鈴木精工株式会社

## 製品仕様変更のお知らせ

この度、弊社製品『SA702/703 パイロットノズル』の仕様を変更いたしますのでご連絡させていただきます。現在、上記パイロットノズルの取付ネジが M7×1.0 と M8×1.0 が製造時期により混在している状態です。誠に勝手では御座いますが今回、取付ネジを M8×1.0 に統一することになりました。今後、新規製作させて頂く製品に関しましては取付ネジ M8×1.0 のものになります。

- ① SA702-13A パイロットノズル ガスセーバー仕様 天然ガス用
- ② SA703-A/P/13A パイロットノズル 設備搭載仕様 アセチレンガス/プロパンガス/天然ガス用

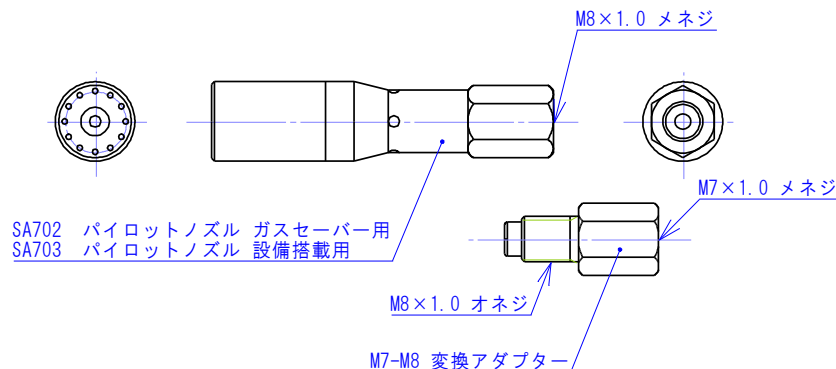
移行期間といたしまして 2 年間を目処にしております。移行期間中は『M7-M8 変換アダプター』を付属させていただきますので現在ご使用頂いておりますネジのどちらのサイズでも接続できるようにしております。誠に勝手では御座いますが御理解の程、宜しく願い申し上げます。

平成 25 年 12 月 1 日出荷分より(M7-M8 変換アダプター付属)

平成 28 年 1 月 1 日出荷分より完全移行(変換アダプターは付属しません)
